当直体制の見直しに伴う実施計画の 変更について

2020年10月9日

東京電力ホールディングス株式会社

5. 事故発生時の初動対応に要する人数について

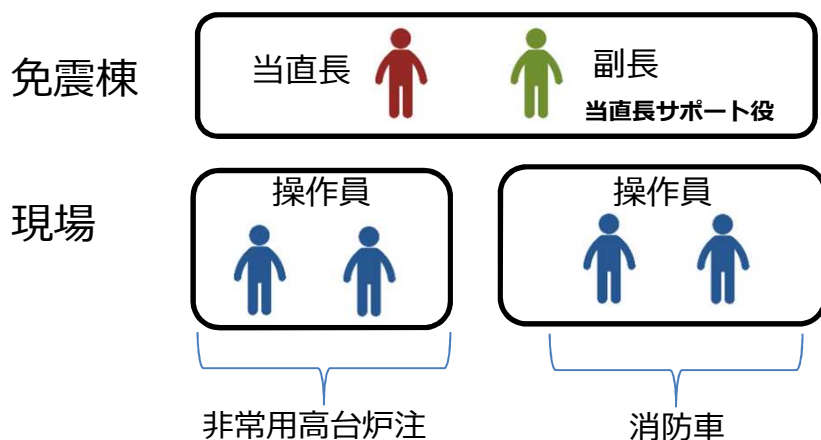
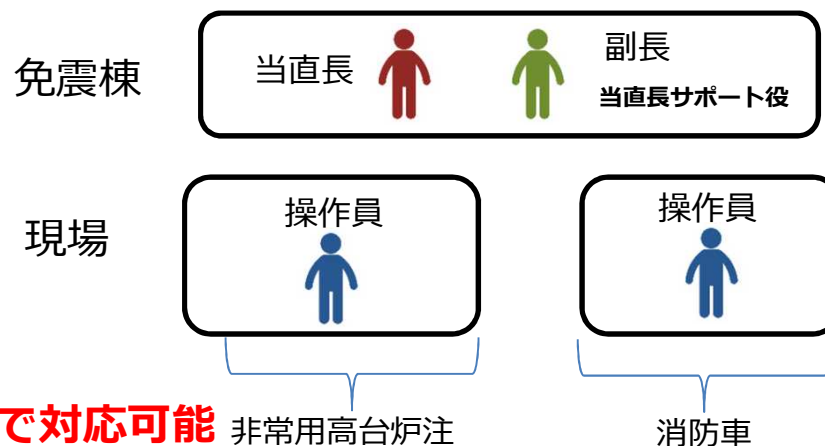
- 1～4号当直 1班あたり6名
- ・ 2012年3月27日原子力安全保安院に説明。
- ・ 優先すべき事象に速やかに対応できる要員数
- ・ 当時、優先すべき事象は原子炉注水系の復旧
- ・ 現場環境を考慮し、2名1組での対応
(通信手段も十分でなく、高線量下での作業のため2名1組としていた)
- ・ 6名は以下の通り。
当直長1名、当直長サポート役1名（副長）、現場操作員4名（2組）

- **1～4号当直 1班あたり4名**

- 【前提条件（従来の実施計画上の要員根拠を踏襲）】
- ・ 事故発生時の初動対応ができること
(原子炉注水系復旧の優先は変更なし)
 - ・ 休祭日、夜間でも通常業務であるパラメータ監視や操作の対応ができること（業務量調査で実施可能と評価済み）

- ・ 通信手段向上。複数手段確保（PHS, iPhone 等）
- ・ 高台エリア付近等は線量も低い
⇒現場側：1名操作可

4名で対応可能 非常用高台炉注

8. 作業管理Gによるサポート体制拡充後の作業管理体制（イメージ）

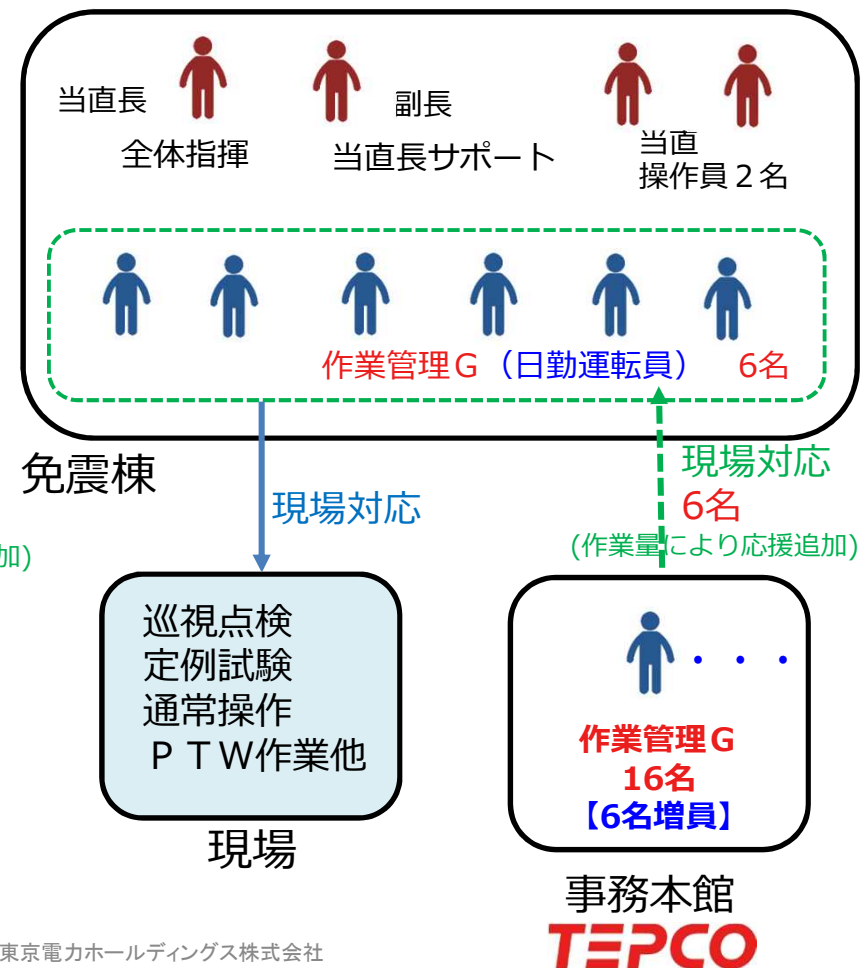
・当直員7名+作業管理G 1名 計8名

・当直員4名+作業管理G 6名 計10名
(現場対応は主に作業管理G)

10. 構内火災発生時の初期消火体制（イメージ）

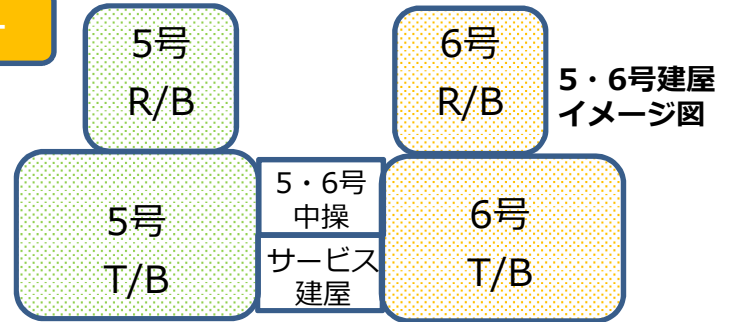
<変更前>	火災発生現場出向		<変更後>	火災発生現場出向
1～4号	副長＋当直2名	➡	1～4号	副長＋当直1名＋ 宿直1名
5・6号	副長＋当直2名		5・6号	副長＋当直1名＋ 宿直1名
